QUASAR ENG. Ideas in Automation

CARTER SUPERIORE

812-30-25

Rev: 01

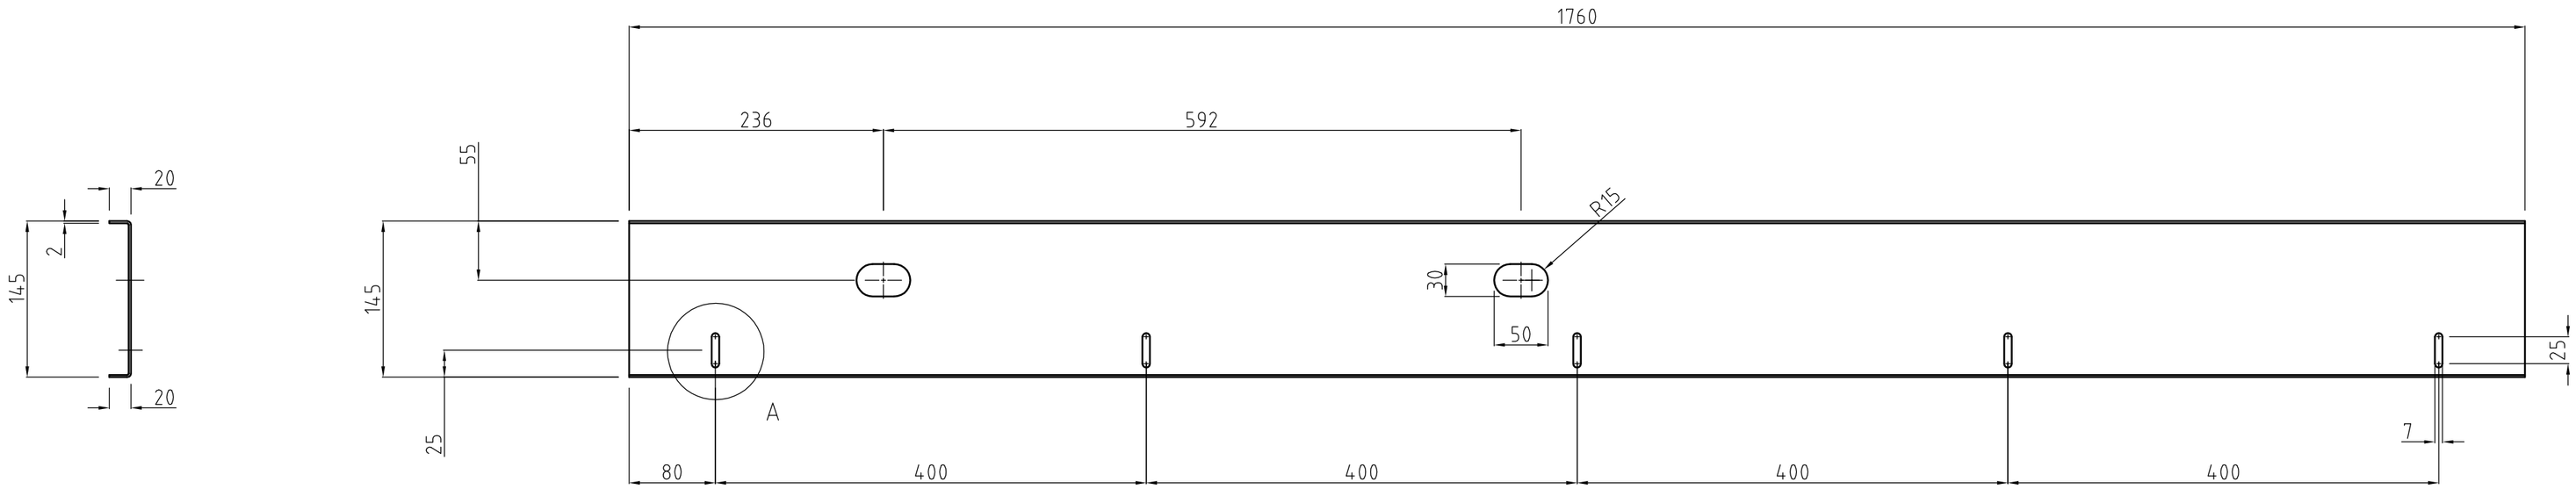
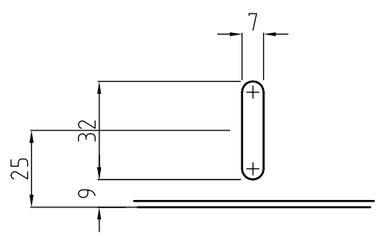
Nr.	Data	Revisione	Nome
01	08/06/2013	MODIFICATA POSIZIONE ASOLE 30x50 AUMENTATA LUNGHEZZA LATO LUNGO DA 125 A 145 mm	S. PULCIANI
01	08/06/2013	MODIFICATO LO SPESSORE DELLA LAMIERA DA 1.5 a 2 mm	S. PULCIANI
